provincie
GELDERLAND

Zienswijzennota

Inpassingsplan N317 rotonde Bontebrug

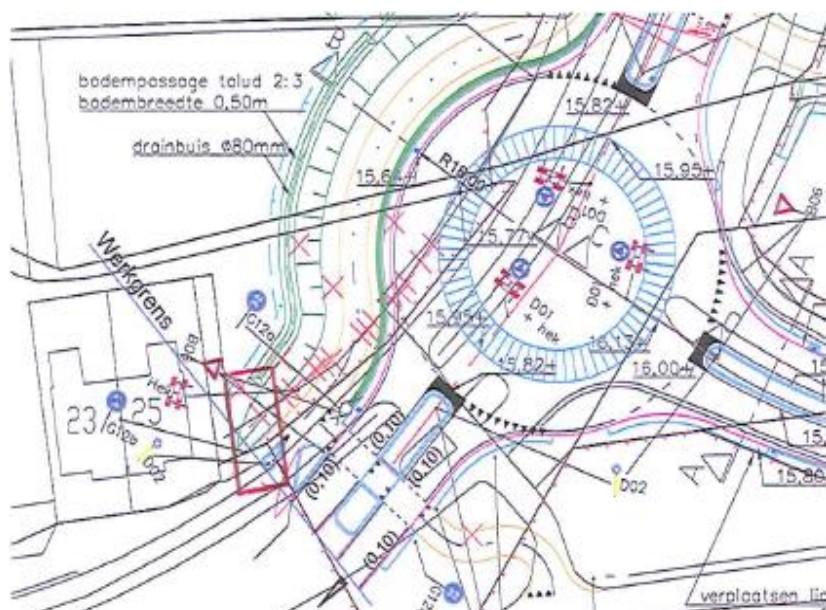
3. In verband met een eventuele aankoop van een stuk grond naast en achter de woning er ruimte nodig is naast de oprit om deze grond per auto te kunnen bereiken. Deze ruimte is er nu, maar op onderstaande tekening is volgens inspreker te zien dat deze ruimte wordt ingenomen door de uitloop van het talud, afwatering, verkeersborden, stukje fietspad en de vluchtheuvel. Het stuk grond is door de inspreker weergegeven met een rood vak. De inspreker ontvangt graag meer informatie over de situatie en vraagt serieus te kijken naar de mogelijkheden om de ruimte, die aangegeven staat op de afbeelding, vrij te maken of hier een oplossing voor te zoeken

Ad 3. Het klopt dat het stuk grond naast de oprit nodig is voor de uitloop van het talud en de afwatering en het (brom)fietspad. De grond is op dit moment nog niet in het bezit van de provincie Gelderland. Bij het aankopen van de grond zullen de eisen van de grondeigenaar worden meegenomen in de grondtransactie, waarbij onder andere gekeken kan worden naar de aansluiting van het rood gearceerde terrein op de parallelweg.
